Assunto Consulta Pública - Projeto de 2.ª edição do Manual ITUR - Prescrições e especificações técnicas das infraestruturas de telecomunicações em loteamentos, urbanizações e conjuntos de edifícios

## **Comentários da PT**

### **ao Projeto relativo à 2.ª edição do Manual ITUR**

Figura 1

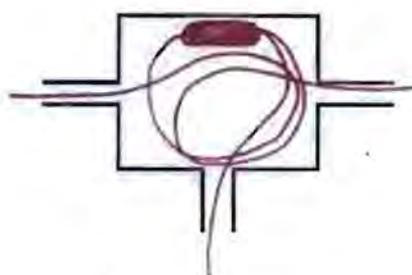
- 2) À semelhança do que sucede nas CV's do tipo I0, I1, L1 e T1, é opinião da PT que também nas **CV's do tipo R1, R2 e R3**, a ligação da tubagem não deveria ser executada ao centro das paredes da CV, mas sim encostada a uma das faces, de modo a facilitar o encaminhamento dos cabos e o acondicionamento de juntas de cabos e equipamentos. Isto é, em vez de se continuar a poder fazer como ilustrado na figura 1 infra, a PT propõe que a ligação da tubagem na CV deveria passar a ser efetuada conforme a figura 2 abaixo ilustrada:
